改善箇所説明図

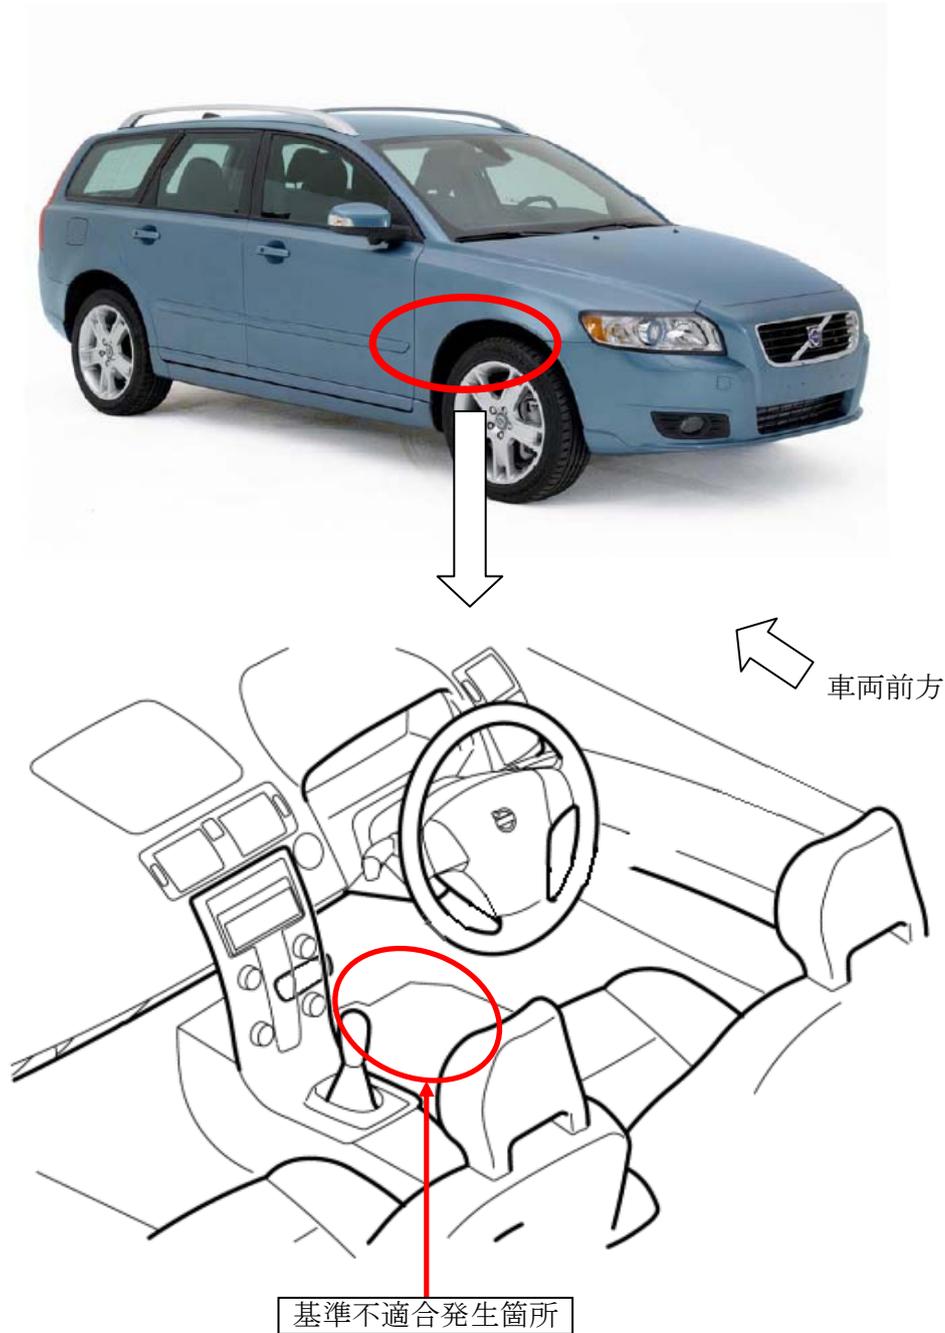
基準不適合発生箇所

ボルボC30、S40、V50の特別限定車(R-DESIGN)において、運転者席用フロアマットの形状が不適切なため、アクセルペダルを全開まで踏み込むと、アクセルペダルが運転者席用フロアマットに引っかかり、戻らなくなる場合がある。そのため、エンジン回転が下がらなくなるおそれがある。

改善の内容

全車両、運転者席用フロアマットを対策品と交換する。
